Mission régionale d'autorité environnementale  
ÎLE-DE-FRANCE

**Avis délibéré**  
**de la Mission régionale d'autorité environnementale d'Île-de-France sur le projet de construction d'une usine de conditionnement de gaz industriels par la société Air Liquide France Industrie à Saint-Ouen-l'Aumône (Val-d'Oise)**

N°MRAe 2021 - 1641

Illustration 8: Localisation des cibles de l'étude de bruit (source : étude d'impact – p. 113)

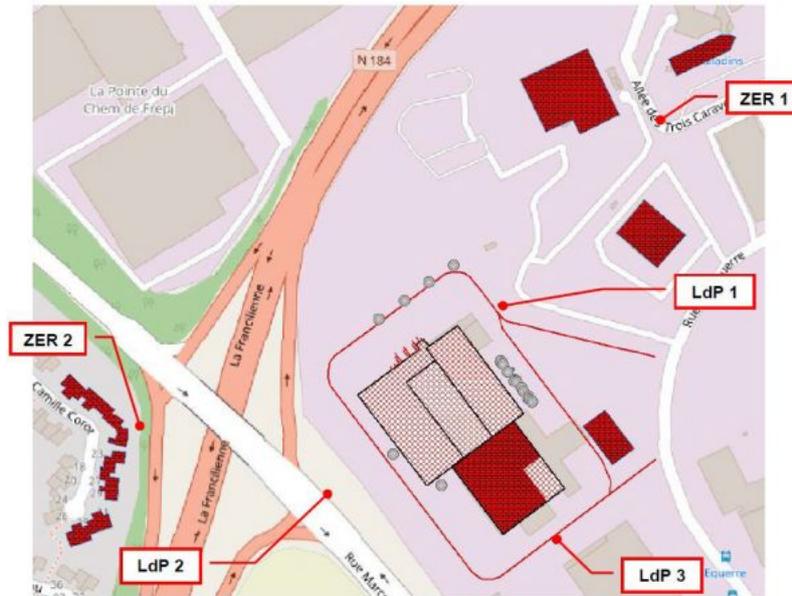
La première modélisation effectuée montrait que les contributions sonores de l'usine ne respectent pas les seuils définis par la réglementation, en particulier au niveau de la ZER de l'hôtel<sup>37</sup>. Ces dépassements sont dus principalement à la localisation sur le secteur nord-est de l'usine des activités les plus bruyantes, qui sont les pompes cryogéniques des réservoirs situés à l'extérieur, sur la dalle source, et le trafic des chariots élévateurs au niveau de la zone de chargement / déchargement des camions. Le maître d'ouvrage a donc choisi de mettre en place des pompes cryogéniques moins bruyantes, dont les caractéristiques acoustiques devront respecter des niveaux sonores maximum<sup>38</sup>. Avec ces équipements, les contributions sonores de l'usine devraient respecter les seuils à ne pas dépasser (p. 114).

**La MRAe recommande, dès la mise en service de l'usine, de réaliser un suivi des niveaux sonores au niveau des deux zones à émergence réglementée afin de vérifier que l'installation respecte les niveaux de bruit réglementaires et, le cas échéant, de mettre en place des mesures de réduction complémentaires.**

Illustration 9: Rupture de réservoir (effets de suroxygénation) (source : annexe 10 de l'étude de dangers – p. 1)

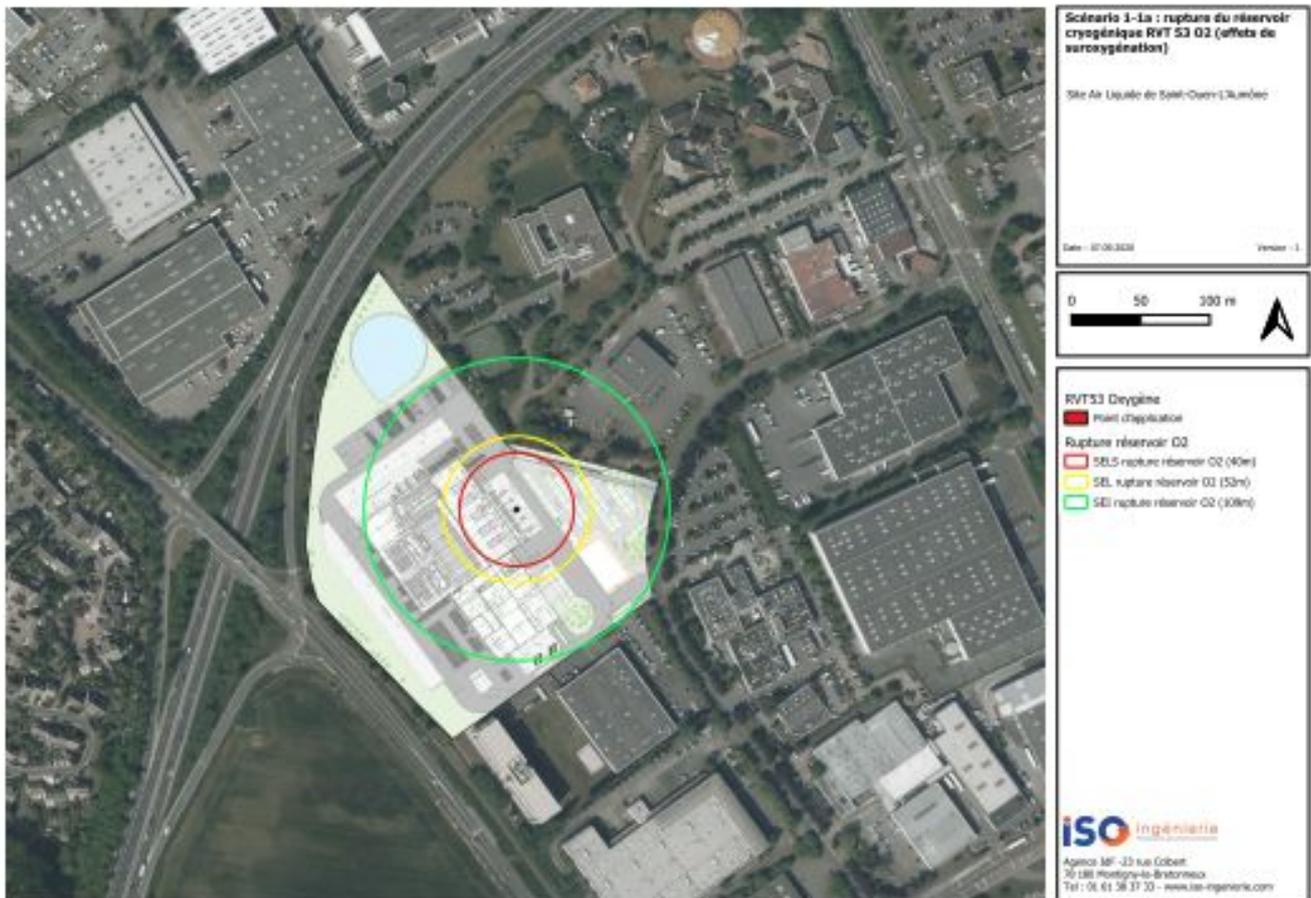
- **confirmer l'implantation d'un mur de protection au droit des réservoirs cryogéniques et préciser sa fonction ;**
- **expliquer les cartographies des effets des accidents , en décrivant notamment les risques sortant du site ; .**
- **rechercher la suppression de tout risque léthal à l'extérieur du site.**
